Odpowiedzi na pytania

dotyczy postępowania o udzielenie zamówienia publicznego, nr sprawy: OS-AAD.213.207.2021, prowadzonego pod nazwą „Kompleksowa obsługa techniczna systemów klimatyzacji i wentylacji zainstalowanych w siedzibie Zamawiającego”

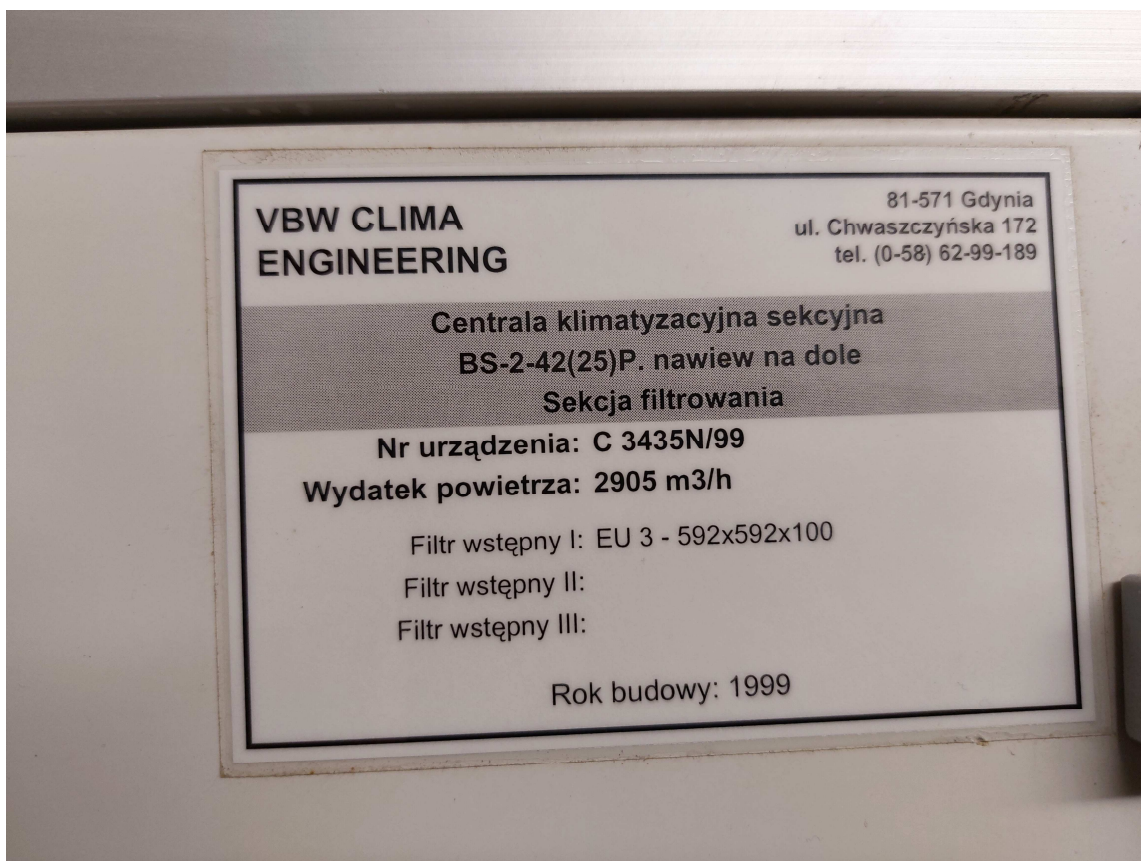
1. „Poproszę o podanie wymiarów filtrów do wymiany przy przeglądach.”

ad. 1) Poniżej zdjęcia tabliczek, opisujących sekcje filtrowania w tym rozmiary filtrów:

Filtr wstępny I: EU 3 - 592x592x100

Filtr wstępny I: EU 4 - 592x592x100
